**Avis délibéré de la Mission Régionale d'Autorité environnementale
de Nouvelle-Aquitaine
sur le projet éolien de Ponty – Grand Mareu,
commune de Javerdat (87)**

n°MRAe 2022APNA113

Localisation du projet : Commune de Javerdat (87)
Maître(s) d'ouvrage(s) : Société ESCOFI SAS
Avis émis à la demande de l'Autorité décisionnaire : Préfète de la Haute-Vienne
En date du : 22 juillet 2022
Dans le cadre de la procédure d'autorisation : Autorisation environnementale
L'Agence régionale de santé et la préfète de département au titre de ses attributions dans le domaine de l'environnement ayant été consultées.

*Cartographie des enjeux hiérarchisés pour les chiroptères – extrait étude d'impact page 147
(la position approximative des éoliennes (ronds noirs) a été rajoutée pour une meilleure information)*

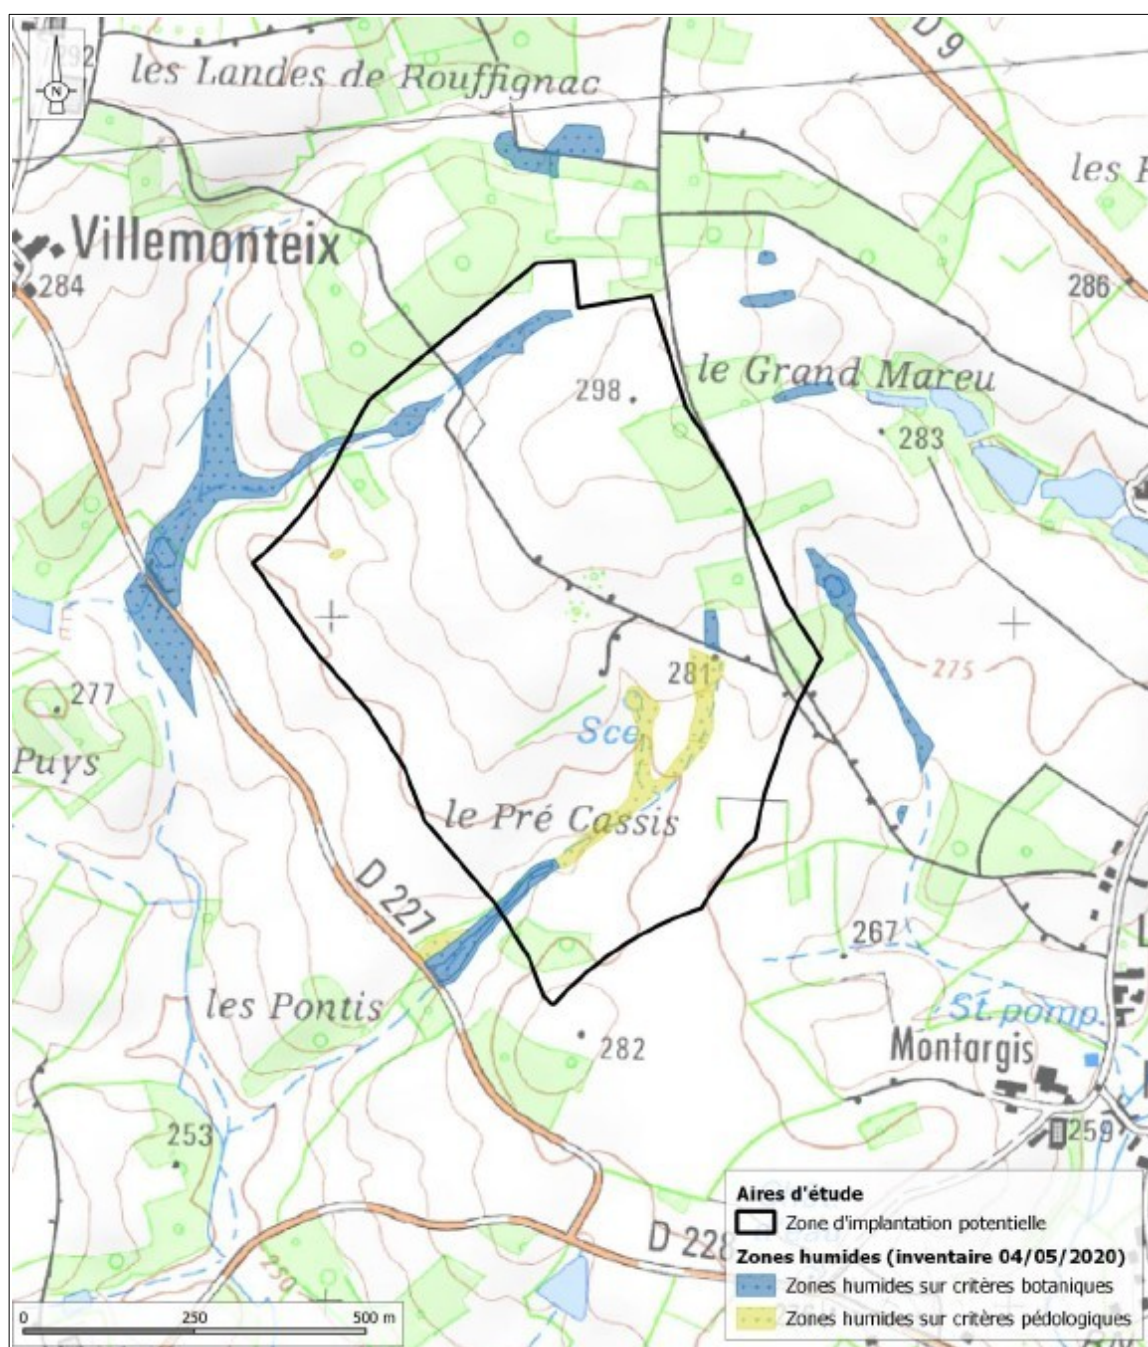
Il s'avère également que les 3 éoliennes composant le parc présentent une distance vis-à-vis des secteurs sensibles (distance bout de pôle / boisement ou haie) de 43 m pour l'éolienne E1, et 55 m pour les éoliennes E2 et E3. (cf. tableau page 316 de l'étude d'impact)

Il convient à cet égard de rappeler les recommandations figurant dans les **Lignes Directrices pour la prise en compte des chauves-souris dans les projets éoliens** (Eurobats - 2014)³ qui prescrivent de respecter une distance minimale de 200 m entre les éoliennes (bout de pôle) et les habitats sensibles pour les chauves-souris (boisements, haies, zones humides, cours d'eau) afin de limiter les risques de mortalité de ces espèces. **Ce point appelle des observations dans la partie relative à la justification du projet.**

Plusieurs **éléments de connaissance disponibles** (Eurobats 2014, Note technique du Groupe de Travail Eolien de décembre 2020) cités précédemment rappellent l'importance d'éviter l'implantation d'éoliennes en secteur forestier ou bocager, tout en émettant des recommandations visant à limiter les effets négatifs d'un parc éolien sur ces espèces. Il s'avère que le projet ne respecte pas ces dispositions vis à vis des distances d'éloignement des haies (comprises entre 43 m et 55 m) alors que les recommandations Eurobats prescrivent un éloignement minimum de 200 m.

La MRAe constate que le dossier ne présente pas d'analyses d'alternatives permettant de prendre en compte les recommandations techniques connues concernant les chiroptères, alors qu'il s'agit d'un enjeu fort pour le projet. La MRAe demande au porteur de projet d'exposer si de telles alternatives ont été étudiées et pourquoi le cas échéant elles ont été écartées. La MRAe, estime que le dossier en l'état ne permet pas de démontrer de façon satisfaisante le respect, dans le cadre des choix effectués, de la séquence "Eviter, Réduire,

Compenser" attendue pour ce type de projet. La recherche d'évitement et les mesures de réduction d'impacts demandent à être approfondies et la caractérisation des impacts résiduels reste à préciser. **En particulier, la démonstration d'un niveau de prise en compte satisfaisant de l'environnement par le projet demande à être poursuivie en favorisant un plus grand éloignement des 3 éoliennes vis-à-vis des habitats sensibles (haies, alignements d'arbre) conformément aux recommandations d'Eurobat.**

Zones d'habitats autour de la ZIP – extrait étude d'impact page 93

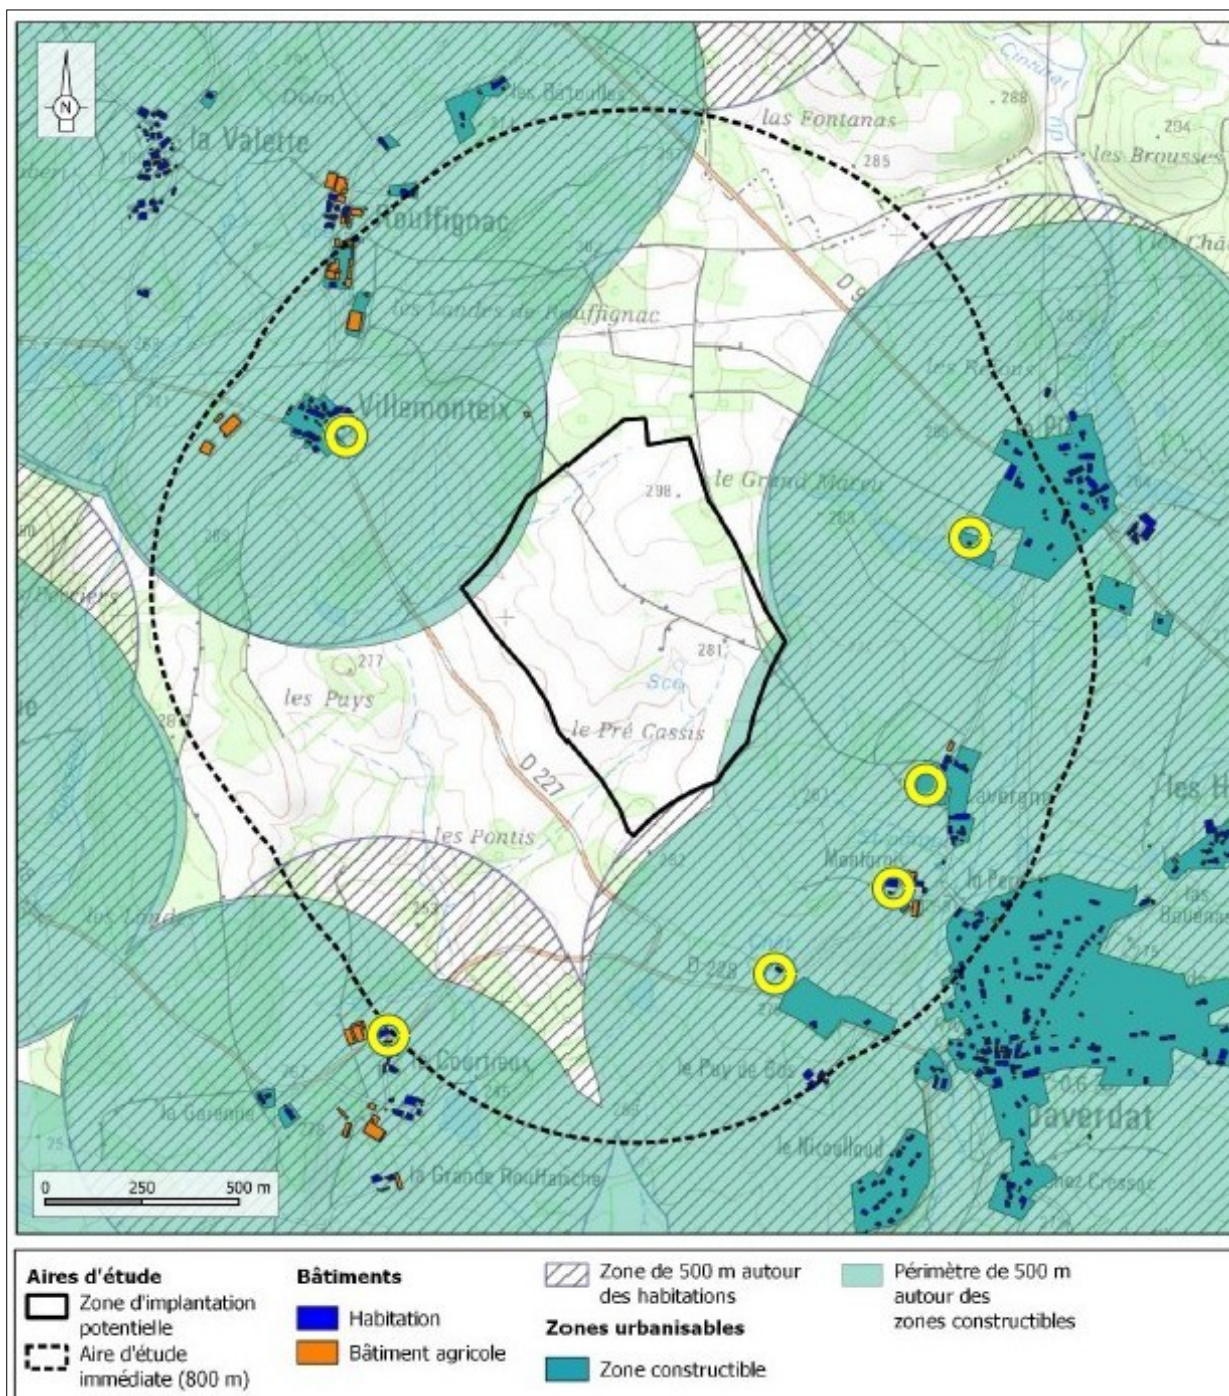
Le projet intègre un plan de bridage des éoliennes (mesure E7) permettant de réduire leur niveau sonore en dessous des seuils réglementaires. Les différents résultats sont présentés en pages 385 et suivantes. Il apparaît en particulier que les points de mesure n°2 (Le Pic) et n°4 (Montargis) présentent des émergences proches des valeurs admissibles. **La MRAe demande au porteur de projet de prévoir des mesures en phase exploitation permettant de confirmer le respect des seuils réglementaires.**
